**KRB.271.8.2014**

**Odpowiedzi na pytania dotyczące przetargu nieograniczonego na odrestaurowanie Starego Miasta obejmujące rewitalizację Placu Rynku i Kanału Kopernika we Fromborku w formule „zaprojektuj i wybuduj”.**

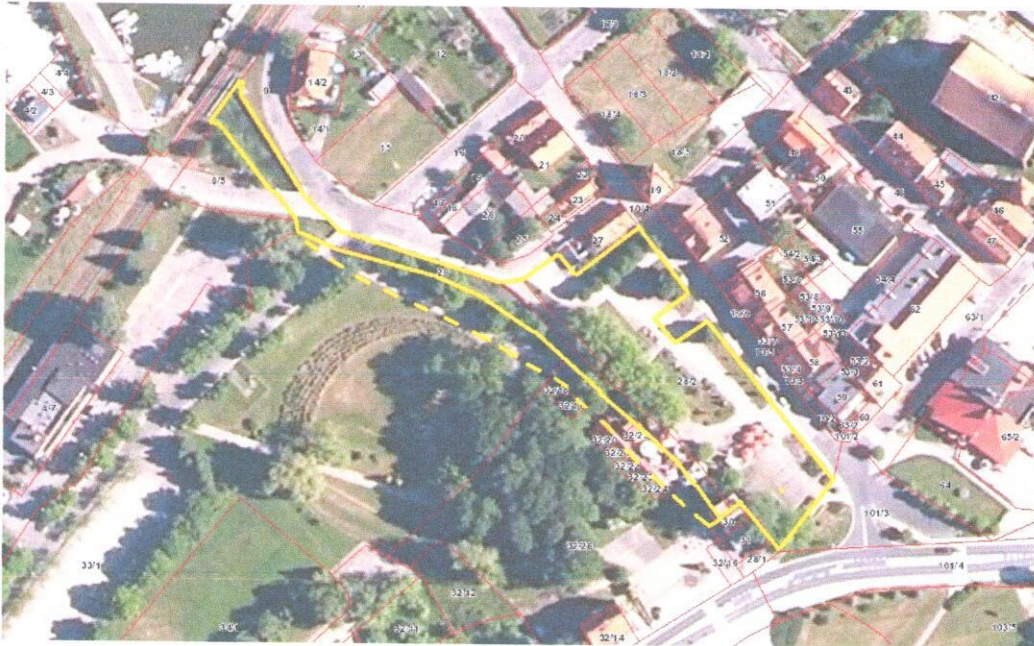
Proszę o zamieszczenie rzutu z aktualnym rozmieszczeniem kamer oraz wskazanie, jaki obszar mają monitorować nowe kamery.

Obecnie istniejące na Rynku kamery monitoringu mają być zdemontowane i przekazane zamawiającemu a Wykonawca zaprojektuje nowy system monitoringu oparty na 4 kamerach obrotowych zapewniających monitoring rynku i jego otoczenia.
